質 疑 回 答 書

工事名又は業務名
吹田市立総合運動場改修工事(電気設備工事)

質 疑 事 項 (図面番号: E-22 番 仕様書: _____ 頁 設計図書: _____ 頁)

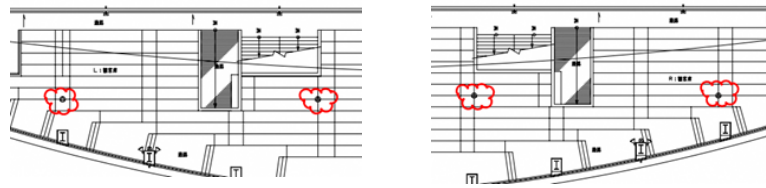
トランペットスピーカー10w(SC-710AM)のスピーカーの取付高さをご教示ください。
足場の敷設は必要でしょうか。もしくは建築工事で敷設される足場を利用して
新設すると理解してよいですか。
ご教示ください。

取付高さは約3mです。建築足場はないため脚立での作業を想定しています。

質 疑 事 項 (図面番号: E-22,23 番 仕様書: _____ 頁 設計図書: _____ 頁)

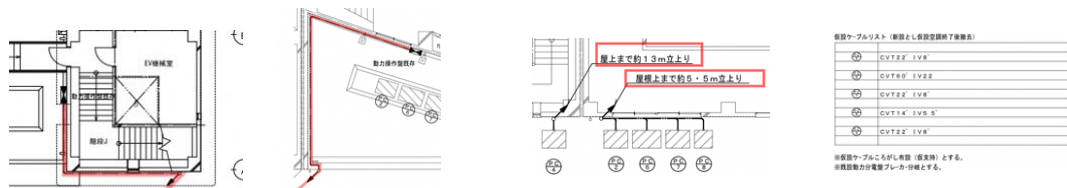
カバープレート丸型(新金属)新設、カバープレート丸型撤去と記載がありますが、これらの取付高さについてご教示ください。足場の敷設は必要でしょうか。もしくは建築工事で敷設される足場を利用して撤去・再取付できると理解してよいですか。ご教示ください。

取付高さは約3mです。建築足場はないため脚立での作業を想定しています。
